Keuringsverslag van een elektrische laagspanning- en zeer lage spanningsinstallatie

NIET CONFORM

Straatnaam Jan Samynlaan
Huisnummer 3
Busnummer 201
Postcode 2100
Gemeente Deurne
Land België

Controlebezoek van een oude huishoudelijke elektrische installatie van een wooneenheid bij verkoop op vraag van de verkoper volgens (KB 08/09/2019) - AREI Boek 1- 8.4.2. en 8.2.1. en 4.2.4.3.

Afbeelding schakel- en verdeelbord:

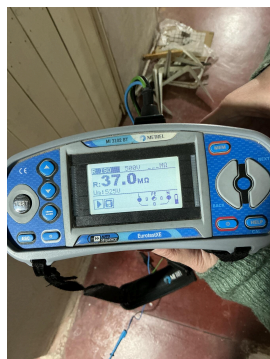
- 15.03 Het verdeelbord is niet makkelijk toegankelijk. (Boek 1 Onderafdeling 5.3.5.1.C.) Kast keuken
- 15.06 De deur en/of afschermplaat van het schakelbord dient (terug)geplaatst te worden. Aanraking van onder spanning staande delen mogelijk. (Boek 1 Afdeling 5.1.4. en 5.3.5.1.A. en 4.2.2.3.)
